VYSVĚTLENÍ ZADÁVACÍ DOKUMENTACE ZE DNE 27. 4. 2022

„Nákup CNG autobusů pro Karlovarský kraj v r. 2022“, ev. č. VVZ: Z2022-011557 („Veřejná zakázka“).

Část 2.8.12. nově zní:

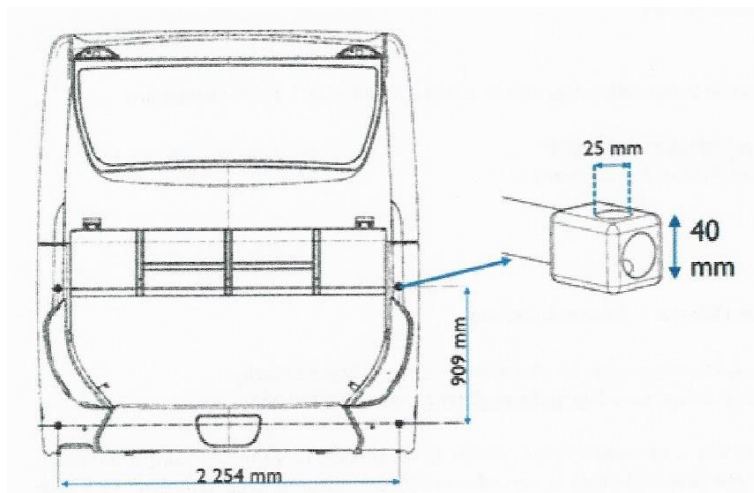
„V příloze Kupní smlouvy č. 1b Technická specifikace středních autobusů v bodě 2.8.12. Signalizace cestujících k řidiči zadavatel požaduje: „Vozidlo musí být vybaveno tlačítky signalizačního zařízení, která musí být umístěna dle platných norem, vždy jedno tlačítko na dvojici sedadel, v případě uspořádání sedadel do čtveřice jedno tlačítko na čtyři sedadla a v místě vyhrazeném pro kočárek a ZTP.“

Žádáme zadavatele o objasnění, na základě jaké normy je požadavek na umístění signalizačních zařízení (resp. jednoho tlačítka na dvojici sedadel) stanoven.“

Zadavatel provedl úpravu v příloze č. 1b Kupní smlouvy – Technická specifikace středních autobusů, a to konkrétně v části 2.8.12. Došlo k odstranění požadavku na vybavení tlačítek podle „platných norem“ a k dalším změnám.

„Vozidlo musí být vybaveno tlačítky signalizačního zařízení. Minimální počet tlačítek je šest. Umístěna musí být rovnoměrně po celé délce vozidla, v dosažitelné úrovni pro handicapované cestující, nejméně jedno v prostoru každých dveří a v místě vyhrazeném pro kočárek a ZTP.“

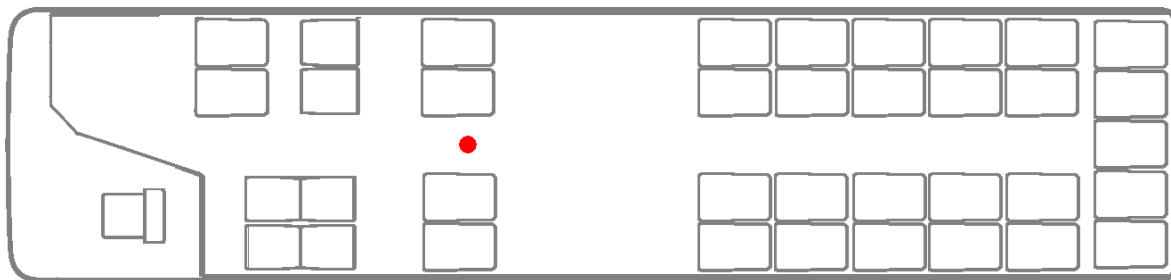
„V příloze Kupní smlouvy č. 1b Technická specifikace středních autobusů v bodě 2.11.2 Příprava na skibox zadavatel požaduje: „Zadní čelo upravené pro montáž konstrukce nosiče kol a skiboxu, jenž se připevňuje pomocí čepů se závitem, všechny otvory musí být opatřeny krytkou“.

Uchazeč nabízí kvalitativně lepší řešení, kdy 4 kovové držáky jsou již přímo součástí konstrukce zadního panelu a není je tedy nutné vždy v případě potřeby umístění boxu na hyžďe nebo zavazadla, nosiče kol apod. montovat (viz ilustrativní výkres držáku).

Toto řešení s pevně umístěnými držáky je otestováno a dlouhodobě používáno na mnoha dodaných autobusech v ČR i v zahraničí, nijak neomezuje provozování autobusu, jeho mytí, ani nemá negativní vliv na běžnou údržbu.

Žádáme zadavatele o akceptaci uvedeného řešení.“

Zadavatel akceptuje uvedené řešení a provedl úpravu v příloze č. 1b Kupní smlouvy – Technická specifikace středních autobusů, a to konkrétně v části 2.11.2.

„13 ks autobusů z dodávky (odlišných od autobusů dle odst. 2.11.1 výše) musí mít ve výbavě zadní čelo upravené pro montáž konstrukce nosiče kol a skřiboxu, jenž se připevňuje pomocí čepů se závitem, všechny otvory musí být opatřeny krytkou nebo řešením, kdy kovové držáky jsou již přímo součástí konstrukce zadního panelu, nijak neomezuji provozování autobusu, jeho mytí, ani nemají negativní vliv na běžnou údržbu.“
